中国冰球协会

关于印发国际冰联官方规则（2018-2022版） 冰场与界墙新标准的通知

国际冰联官方规则2018-2022版中关于场地规格变化的说明

规则8 冰面/适合比赛

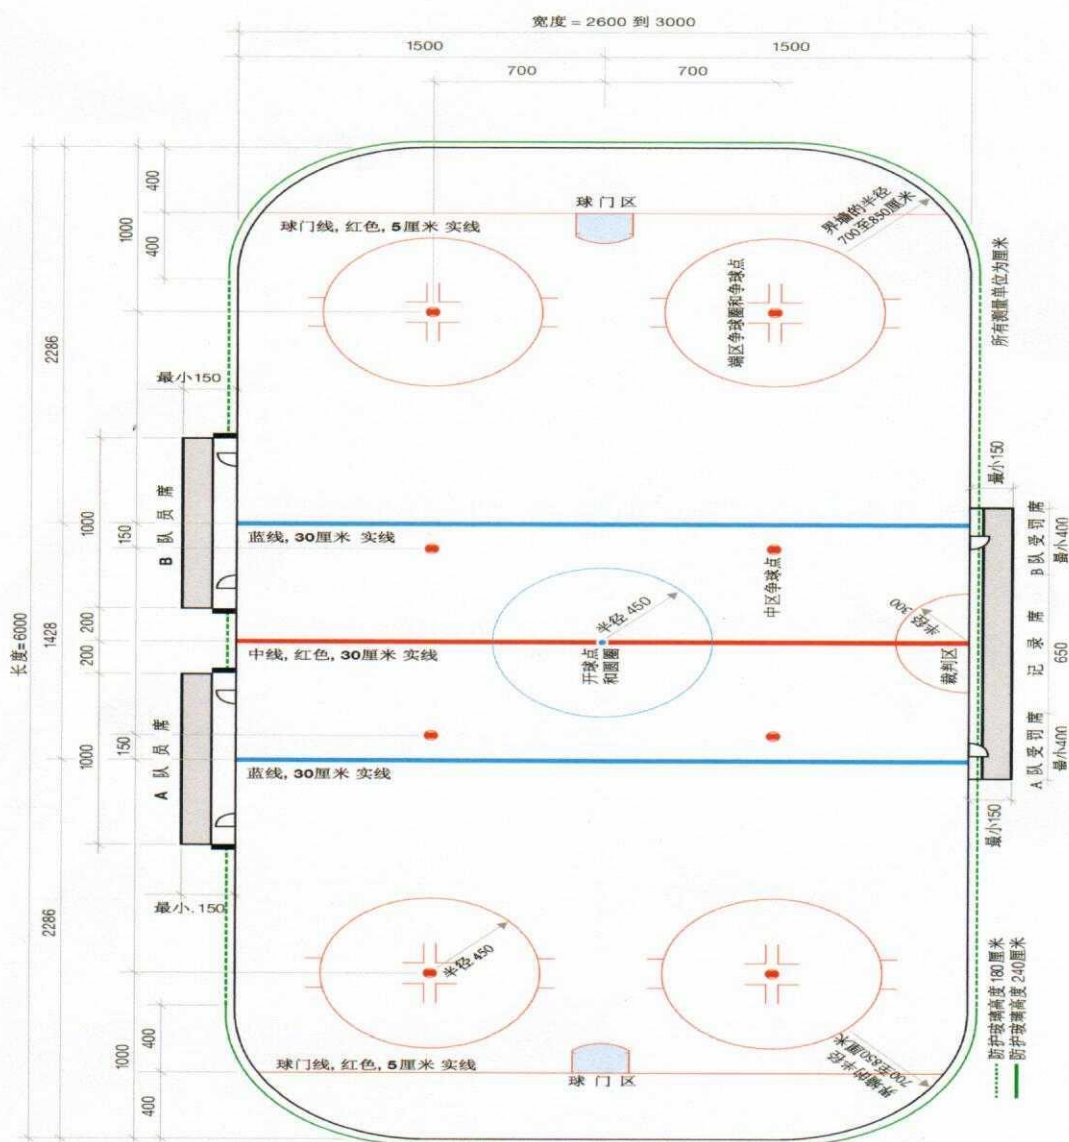
示意图中球门区形状变化

规则19 冰面标记/区域

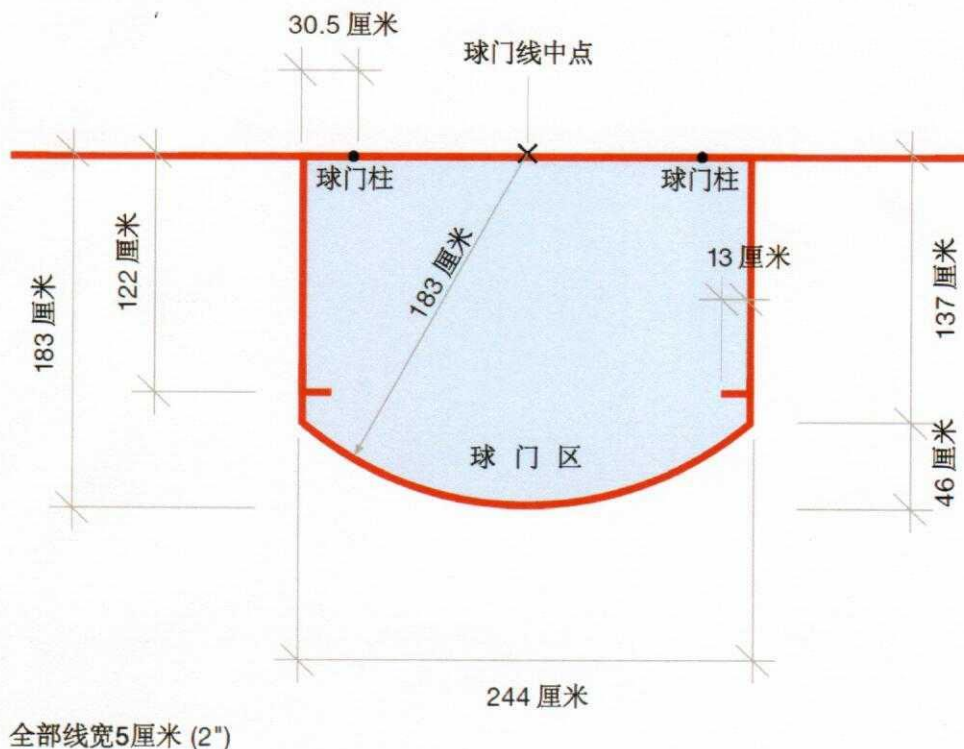
- (6). 必须按以下方式建立球门区：
- ①. 必须在距离每个球门立柱30.5厘米(12")的位置垂直球门线画一条线，向冰面中央延伸137厘米(4'6")。30.5厘米包含线的宽度和球门立柱的宽度，137厘米包含球门线的宽度。
 - ②. 必须以球门线中点为中心，以183厘米(6')为半径画一个半圆，与组成球门区两侧的直线相接。183厘米起始于球门线后侧，包含球门区线的宽度。
 - ③. 距球门线后侧122厘米(4')，沿着组成球门区两侧的两条直线，必须各画一条长13(5")厘米的垂直的红线，延伸至球门区内。122厘米不包含线的宽度。
 - ④. 球门区总计宽度必须为244厘米(8')，包含两端线的宽度。
 - ⑤. 从球门区后侧到球门区顶端的距离为183厘米(6')，包含两端线的宽度。
- (7). 球门区是一个三维空间，包括从冰面上的标记到球门横梁顶端的空间。球门区的区域包含球门区线在冰面上标出的轮廓延伸122厘米(4")到球门框顶端的全部空间。

一、端区长度

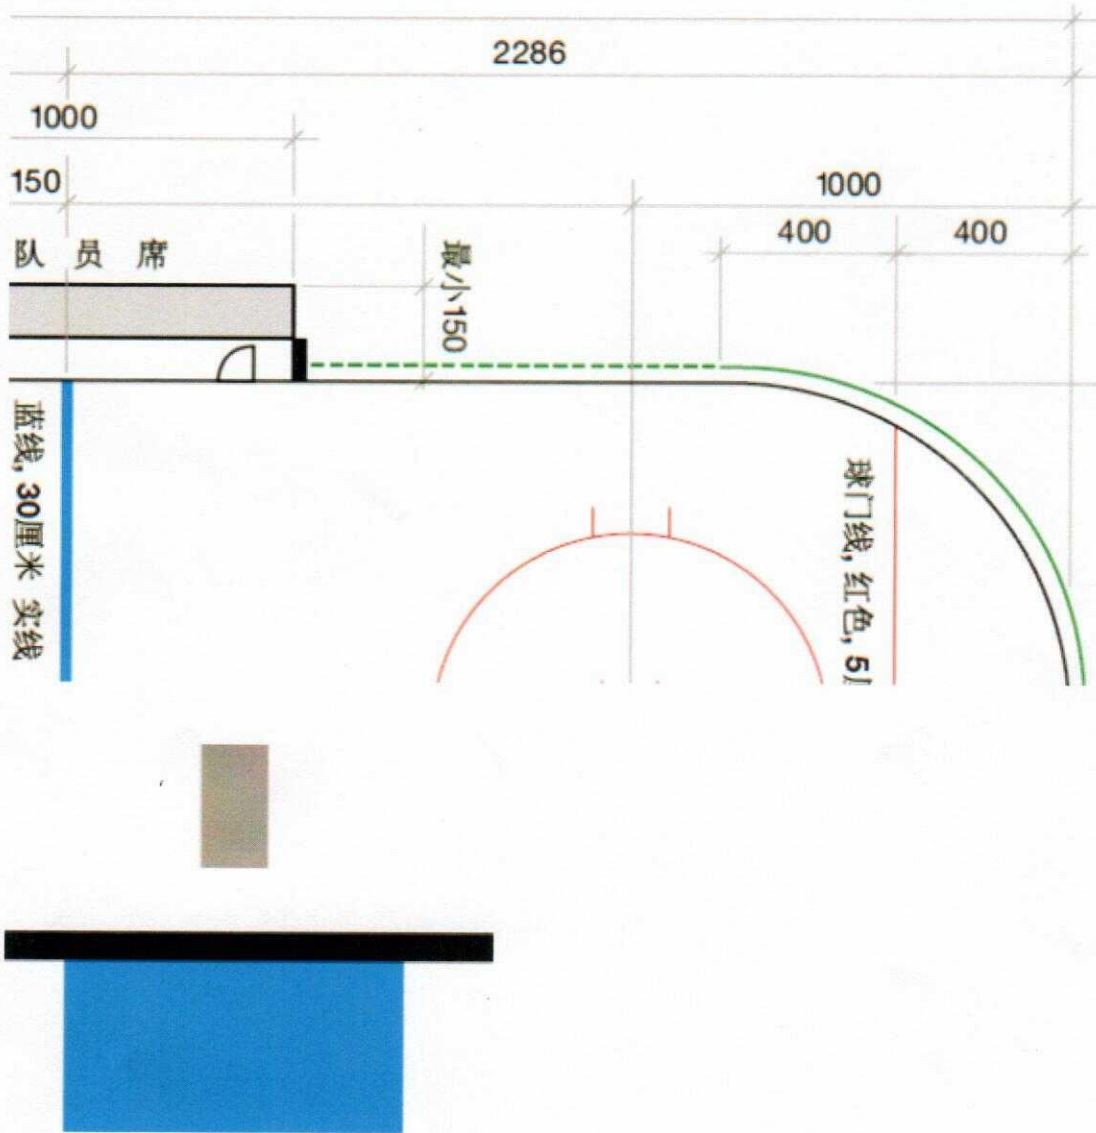
注：底端界墙直线部分至蓝线中间是22.86米，

二、界墙

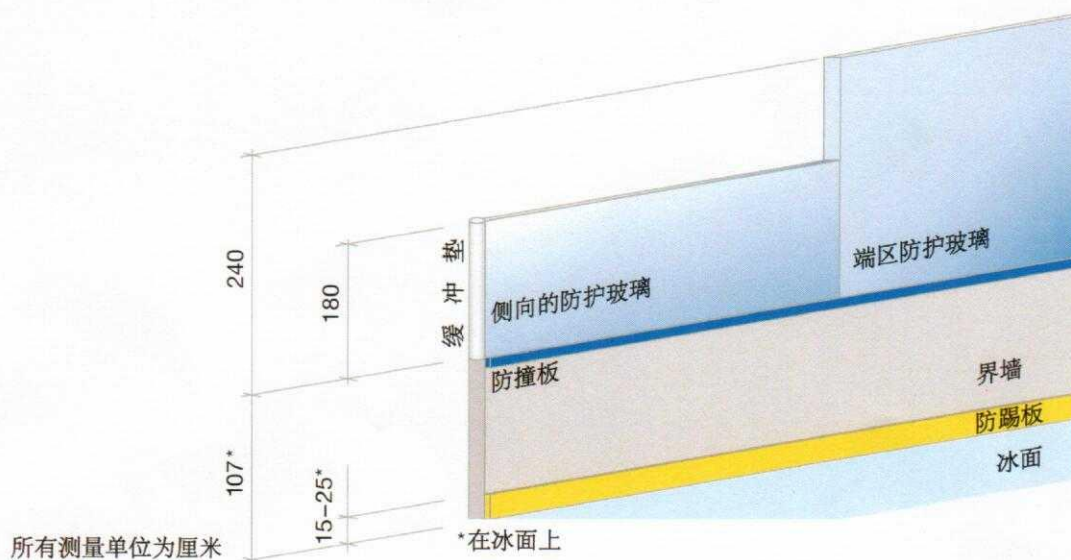
界墙的高度从冰面算起是107厘米。
